門扉寸法詳細

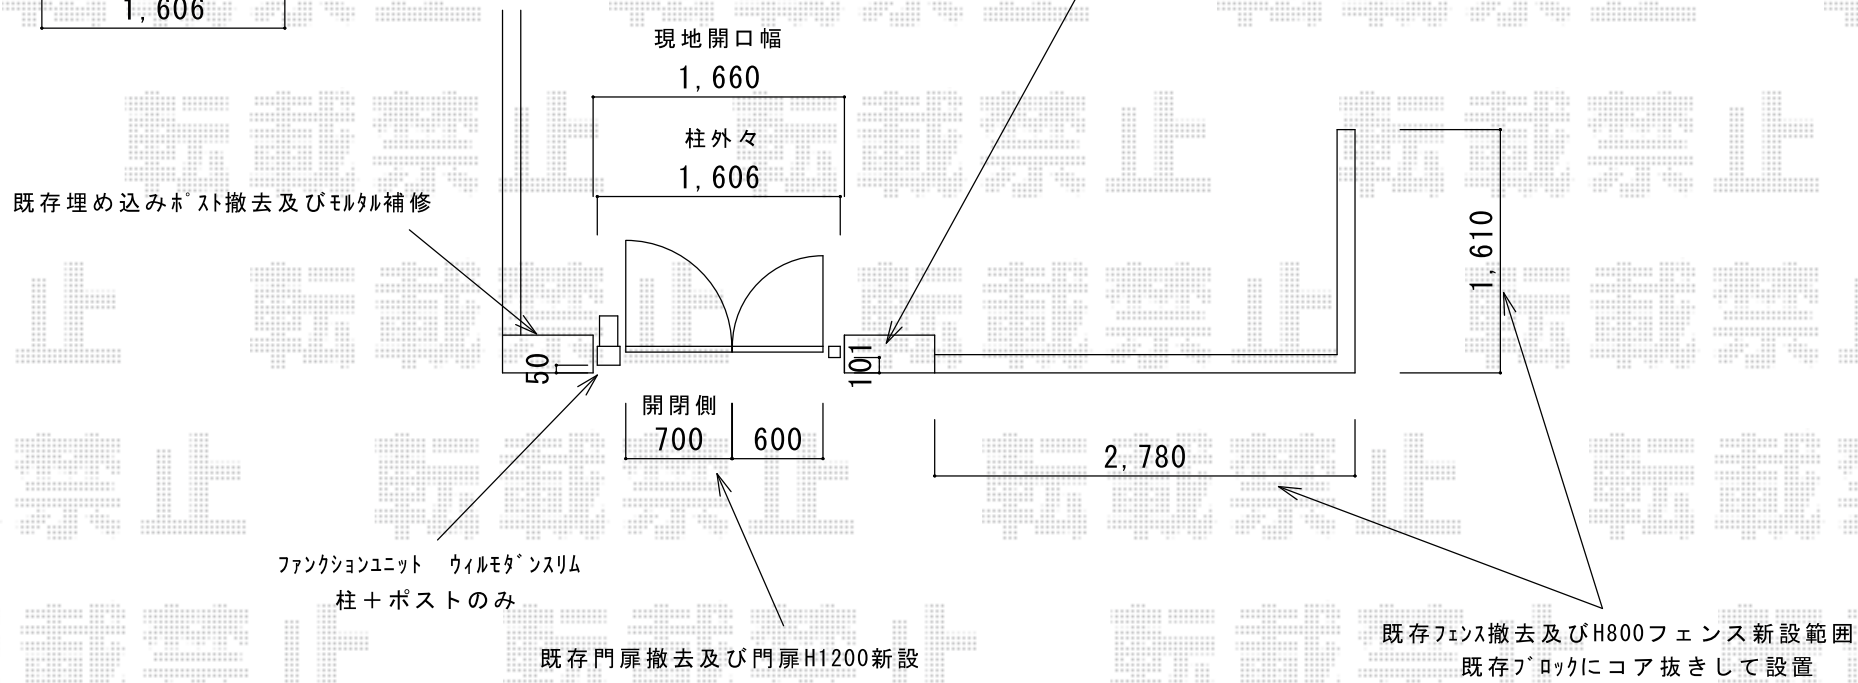
ポスト側の柱が大きいので既存門扉より家側に門扉設置になります
600幅扉と玄関ドアを両方とも全開した場合 干渉する可能性があります

既存埋め込みポスト撤去及びモルタル補修

ファンクションユニット ウィルモダンスリム
柱+ポストのみ

既存門扉撤去及び門扉H1200新設

既存フェンス撤去及びH800フェンス新設範囲
既存ブロックにコア抜きして設置
